Vous avez bien voulu nous associer à la révision du Plan de Prévention des Risques d'inondations (PPRi) de Biot et nous vous en remercions.

C'est pourquoi, la Chambre de Commerce et d'Industrie émet un avis défavorable sur ce projet de révision générale du PPRi pour la commune de Biot.

CONTRIBUTION AU PLAN DE PREVENTION DES RISQUES INONDATION DE BIOT

Chambre de Commerce et d'Industrie Nice Côte d'Azur

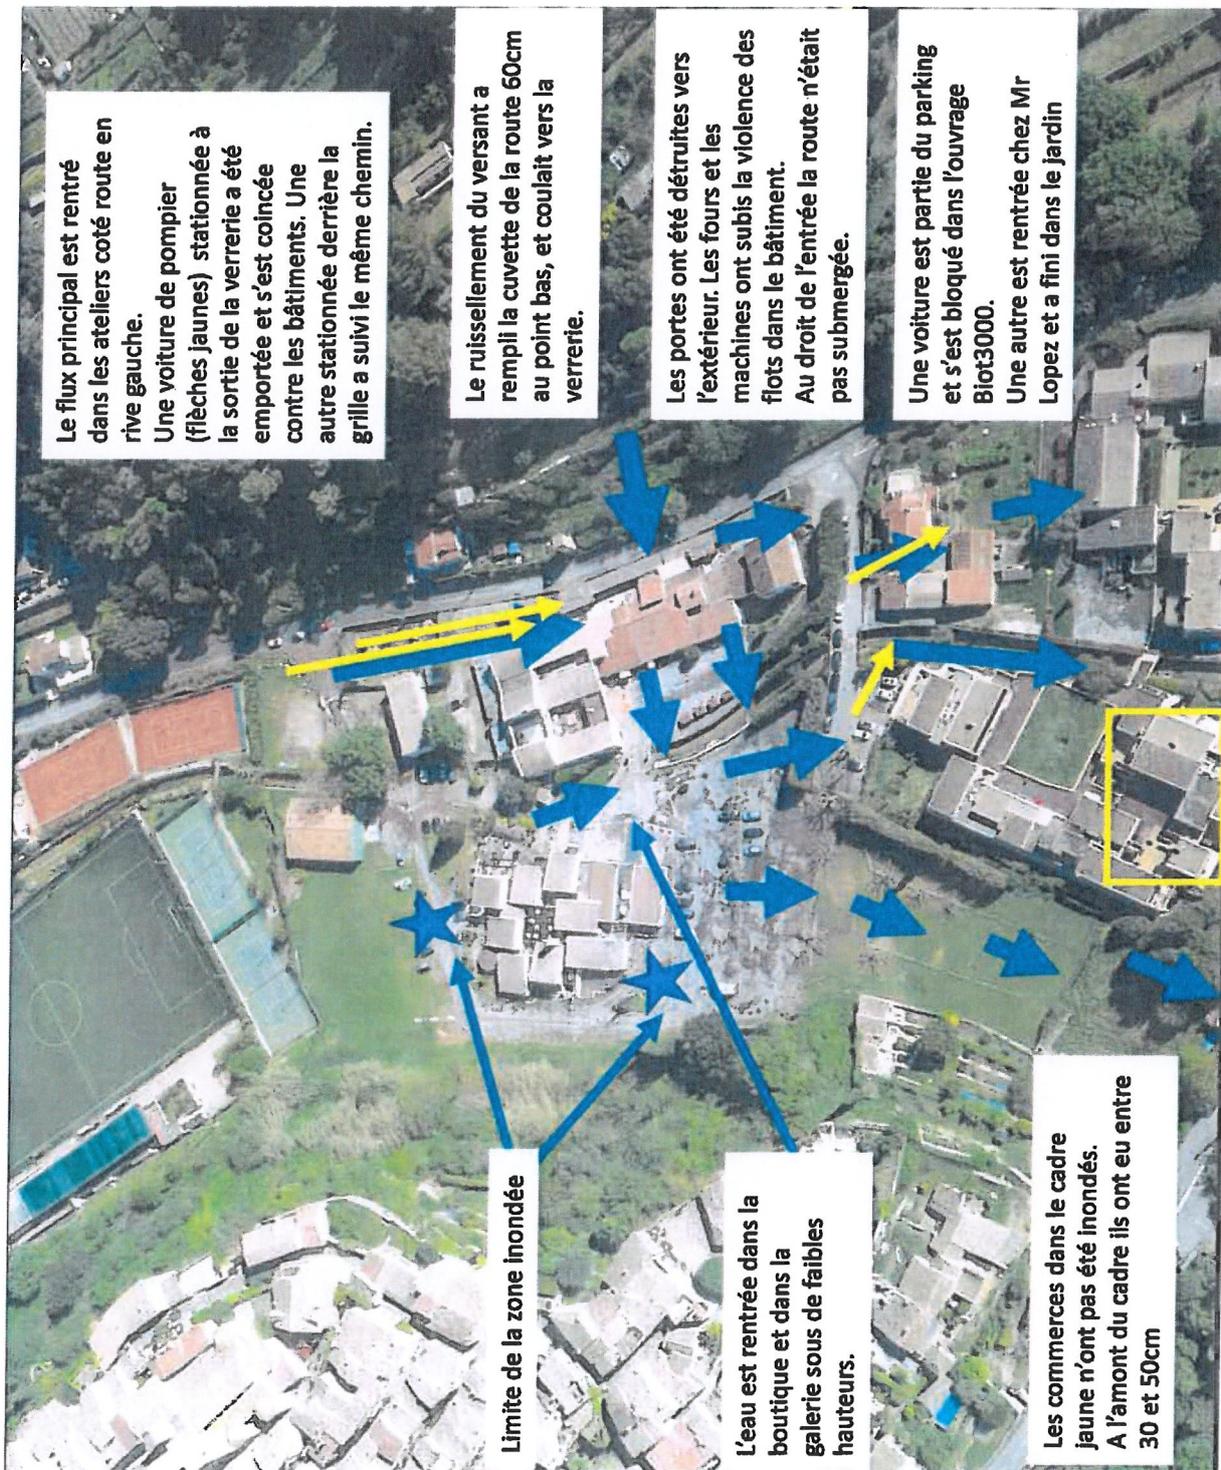
Le mur limitait le passage

Le flux principal est rentré dans les ateliers coté route en rive gauche.
Une voiture de pompier (flèches jaunes) stationnée à la sortie de la verrerie a été emportée et s'est coincée contre les bâtiments. Une autre stationnée derrière la grille a suivi le même chemin.

Le ruissellement du versant a rempli la cuvette de la route 60cm au point bas, et coulait vers la verrerie.

Les portes ont été détruites vers l'extérieur. Les fours et les machines ont subis la violence des flots dans le bâtiment.
Au droit de l'entrée la route n'était pas submergée.

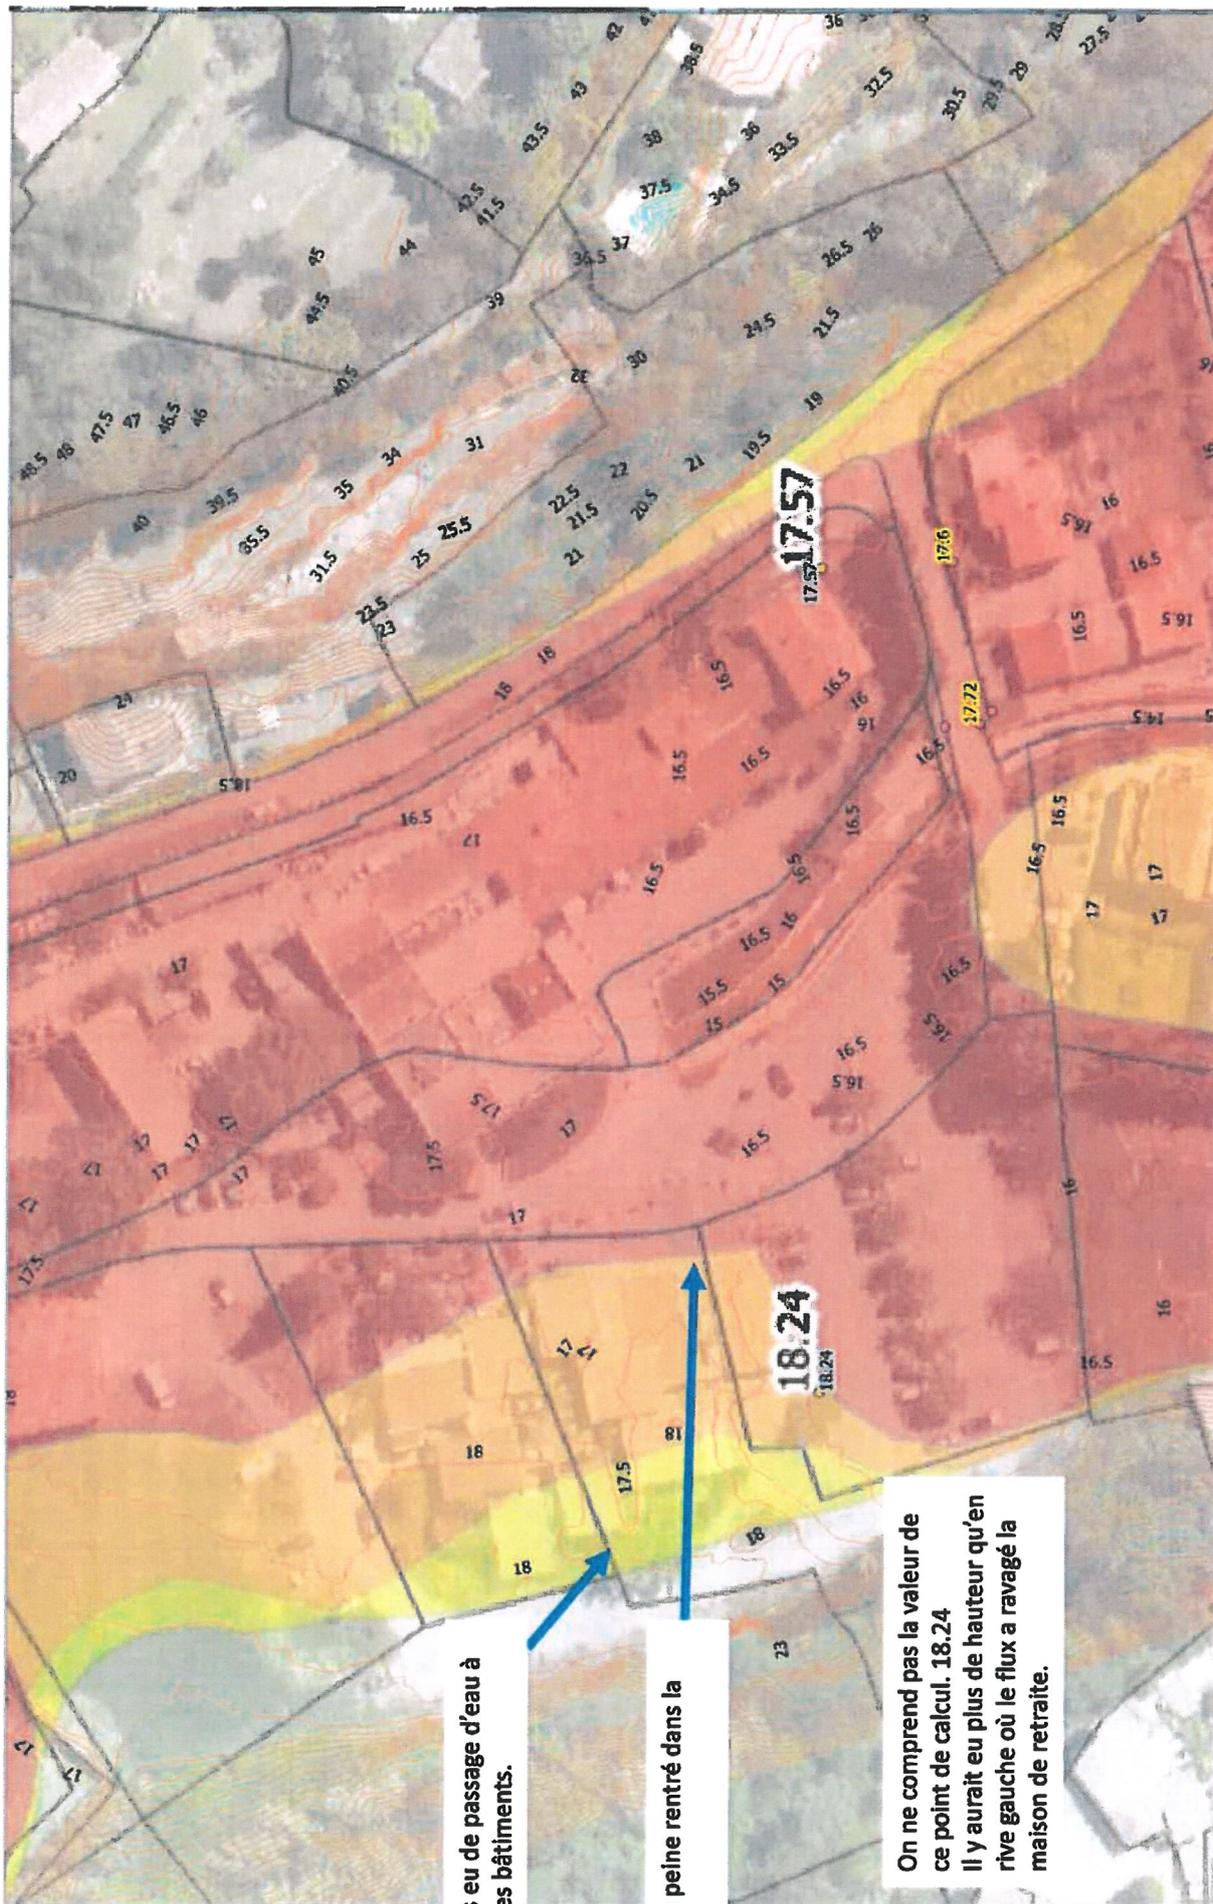
Une voiture est partie du parking et s'est bloqué dans l'ouvrage Biot3000.
Une autre est rentrée chez Mr Lopez et a fini dans le jardin

Limite de la zone inondée

L'eau est rentrée dans la boutique et dans la galerie sous de faibles hauteurs.

Les commerces dans le cadre jaune n'ont pas été inondés.
A l'amont du cadre ils ont eu entre 30 et 50cm

n'y a pas eu de passage d'eau à arrière des bâtiments.

eau est à peine rentré dans la alerie

On ne comprend pas la valeur de ce point de calcul. 18.24 Il y aurait eu plus de hauteur qu'en rive gauche où le flux a ravagé la maison de retraite.

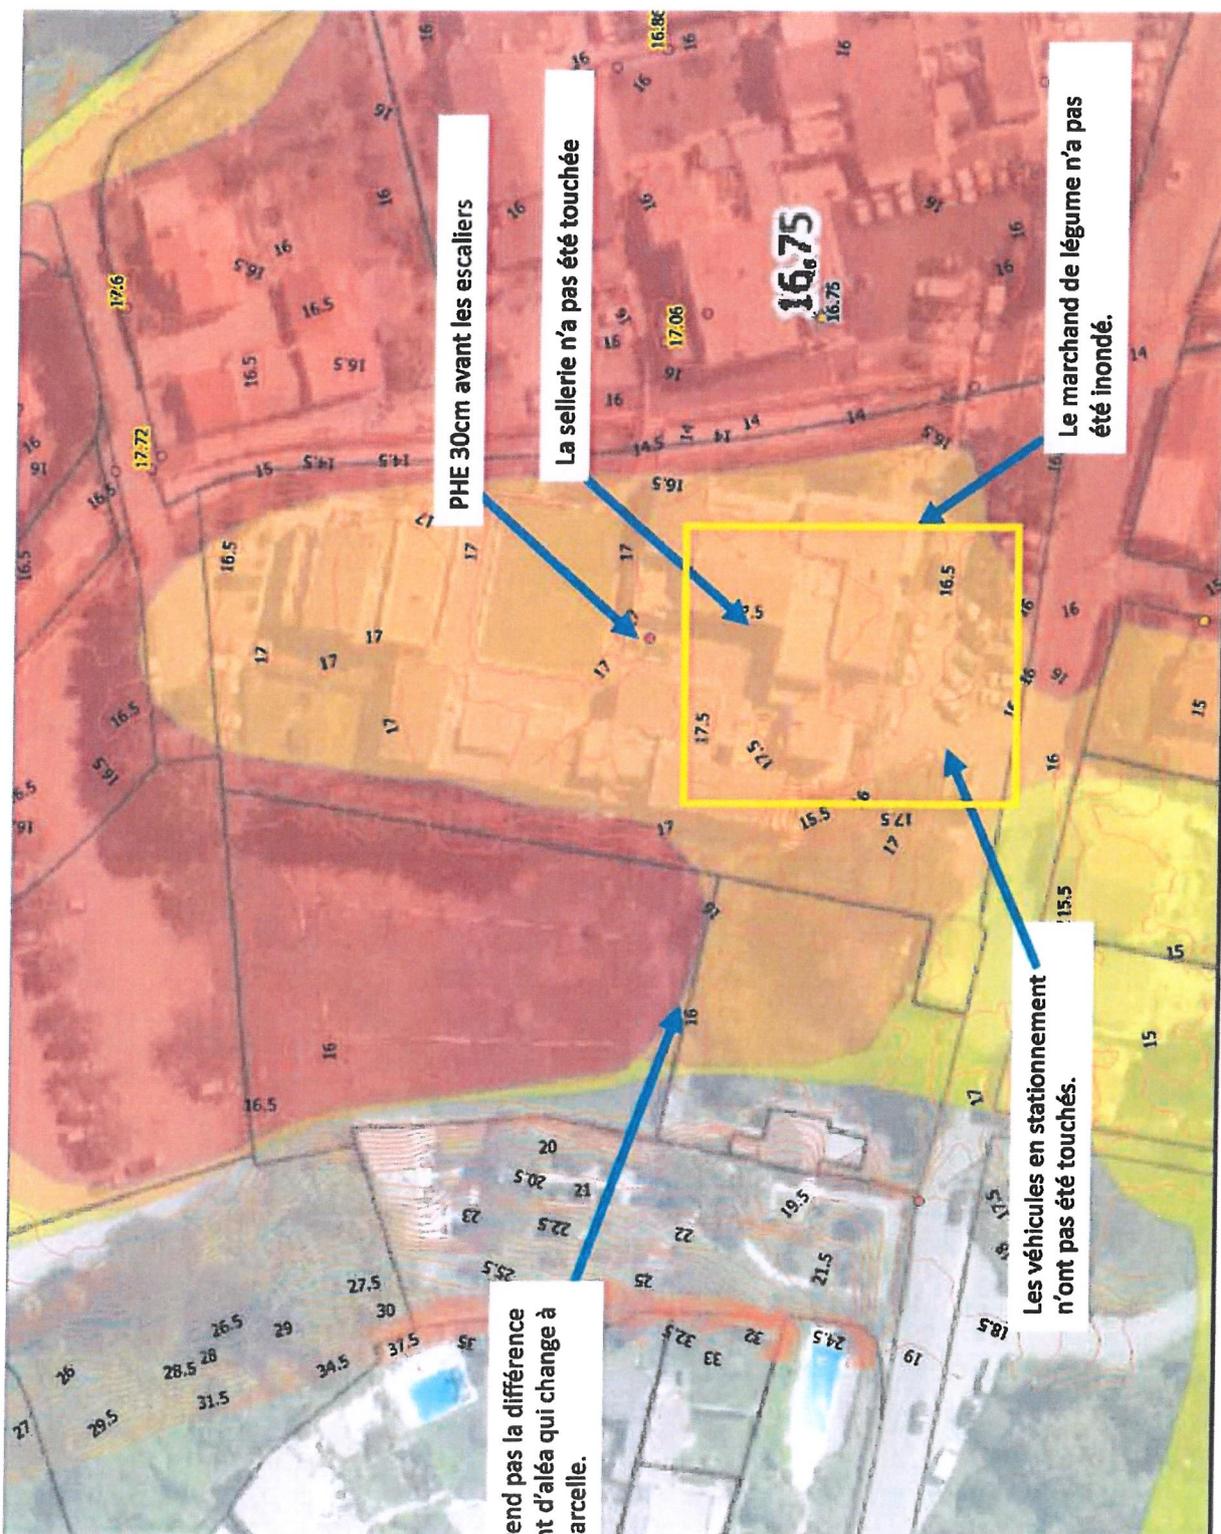
PHE 30cm avant les escaliers

La sellerie n'a pas été touchée

Le marchand de légumes n'a pas été inondé.

Les véhicules en stationnement n'ont pas été touchés.

On ne comprend pas la différence de classement d'aléa qui change à la limite de parcelle.
